Consiglio Regionale della Toscana

Deliberazione n. 91 concernente:

Comune di Montalcino – PRG – Modifica del perimetro del sistema regionale delle aree protette – Delibere C.C. n. 36 del 7/4/95 e n. 81 del 2/12/97 – Approvazione con stralci, prescrizioni e raccomandazioni.

Oggetto: **Comune di MONTALCINO**
Nuovo P.R.G.
Del. di C.C. n° 36 del 07/04/95
Cod. 915P0001
PARERE PARZIALE CON PRESCRIZIONI

CARTA FATTIBILITA' P.R.G.

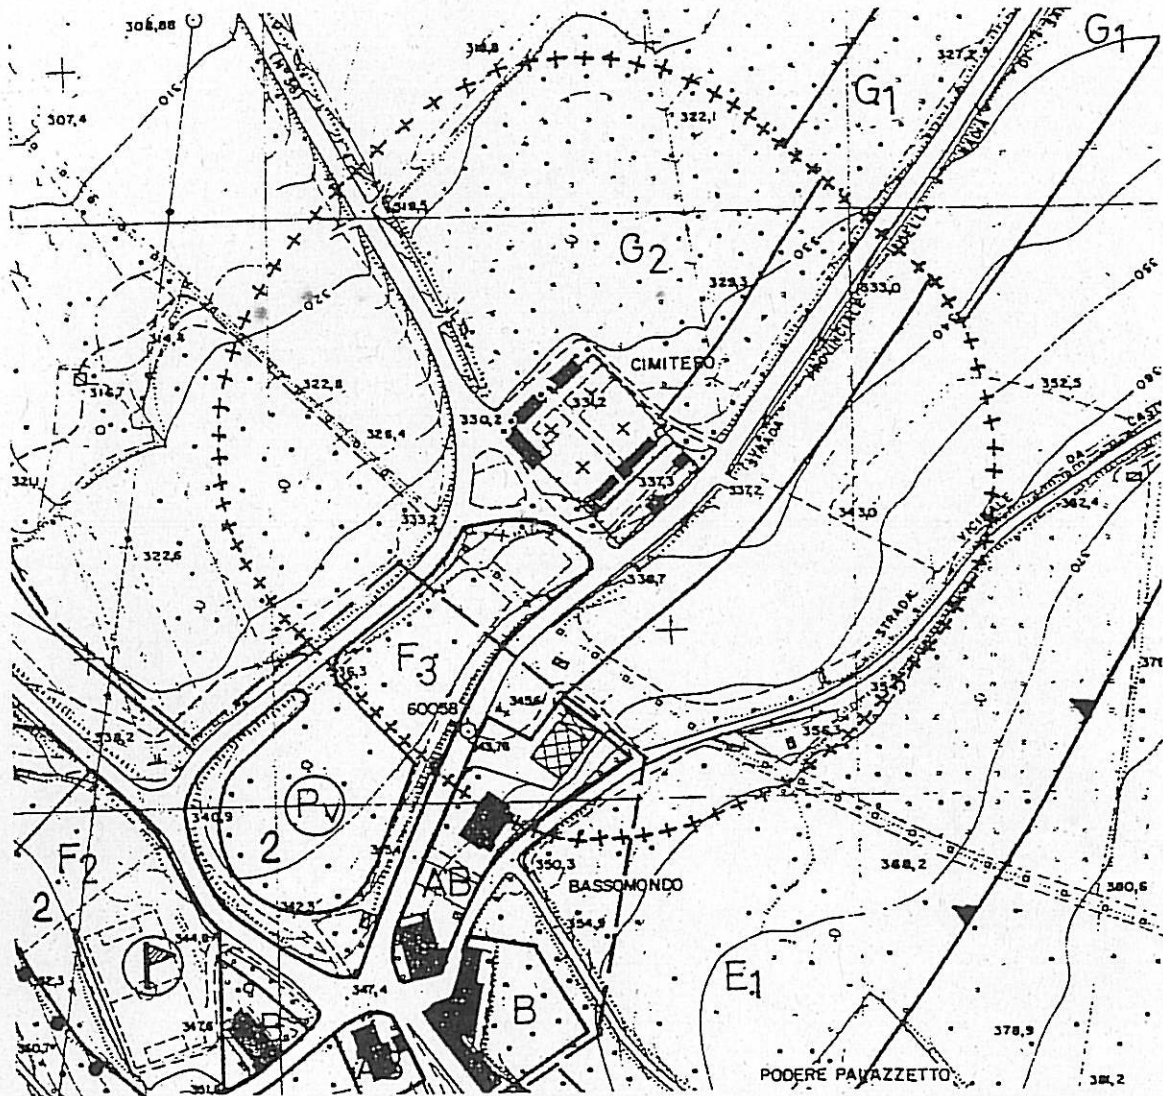
Per gli interventi F2 (Attrezzature per lo sport), F3 (Verde pubblico attrezzato) e F3a (Verde pubblico alberato), si assegna classe di fattibilità 2. Nel caso in cui entro la zona F2 siano previste edificazioni di utilizzo pubblico ad elevata concentrazione si assegnerà classe di fattibilità 3.
